## パブコメ意見一覧（行政手続法に基づく意見公募\_WEB 投稿）

「脱炭素社会の実現に向けた電気供給体制の確立を図るための電気事業法等の一部を改正する法律の一部の施行に伴う实用発電用原子炉の設置、運転等に関する規則等の改正案等」に対する意見提出用紙

- ① 脱炭素社会の実現に向けた電気供給体制の確立を図るための電気事業法等の一部を改正する法律附則第4条第6項の規定により納付すべき手数料等の額を定める政令（案）（概要）
- ② 实用発電用原子炉の設置、運転等に関する規則及び研究開発段階発電用原子炉の設置、運転等に関する規則の一部を改正する規則（案）
- ③ 实用発電用原子炉の長期施設管理計画の審査基準（案）

(『原発の老朽化はどのように - 压力容器の中性子照射脆化を中心に』(老朽化問題研究会著、原子力資料情報室刊、アグネ技術センター発売、2023年6月) 図表3.7、p.56、原資料は、経済産業省、総合エネルギー調査会原子力安全・保安部会高経年化対策検討委員会、

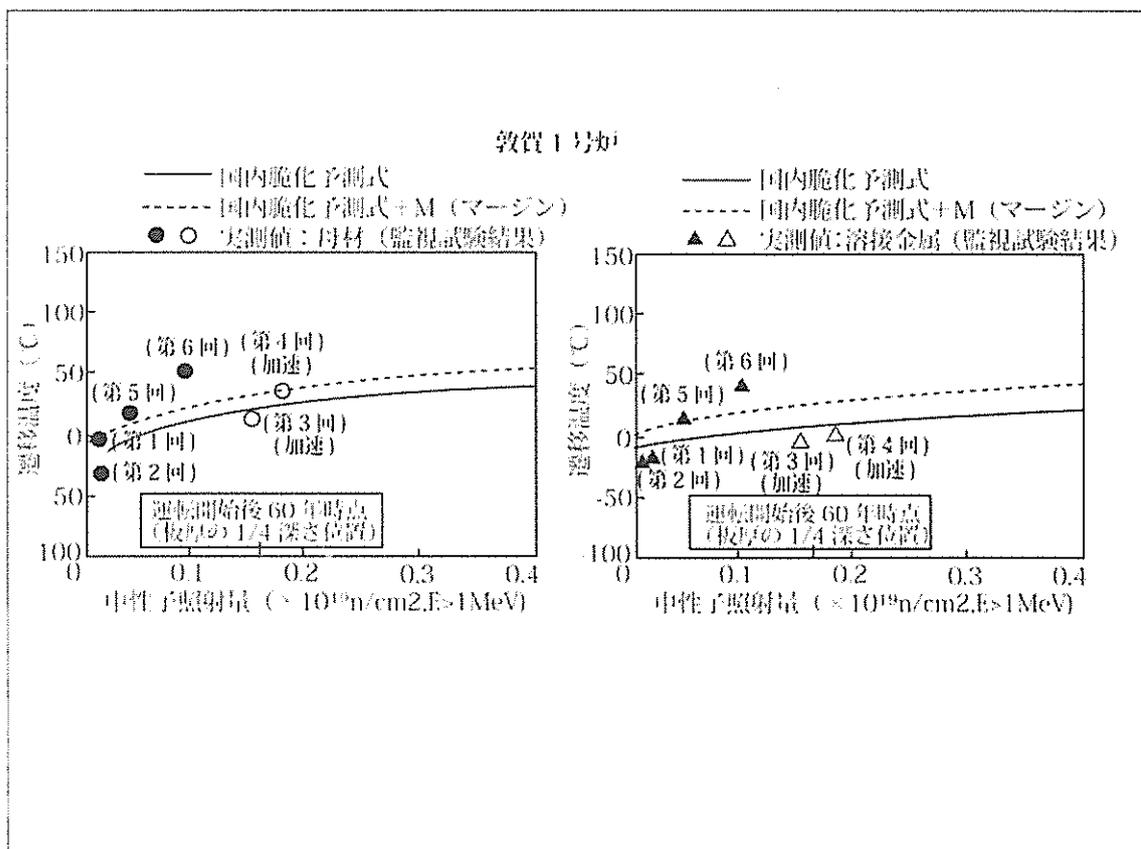
意見3. BWRにおける加速照射監視試験データは健全性評価に使用すべきではない。暦年での監視試験を実施すべきである。

理由 事業者(ATENA)は、「BWRプラントで想定される照射量はPWRに比べて10<sup>2</sup>程度小さく、想定される運転期間における照射量の領域において十分なデータが取得されている」(「高経年化した発電用原子炉の安全規制に関する検討チーム」第3回資料1、p.9)とし、ΔRTNDT vs fluenceの図(Fig.5)を示し、あたかも今後の監視試験データの取得が不要であるかのような主張をしている。

しかし、このなかには、BWRの通常照射だけでなく、BWR加速照射やPWRの監視データも含まれていて、加速照射データが照射脆化を過小評価してしまうことは今ではよく知られている。よって、「十分なデータが取得されている」などということは危険である。

上図は、敦賀1号炉での監視試験結果を示したものであるが、母材・溶接金属とも通常照射の結果（●、▲）は、加速照射データ（○、△）から予期された照射脆化とは全く乖離した高い脆性遷移温度の上昇を示している。加速照射が現実を正しく反映しないことを示す端的な実験結果である。
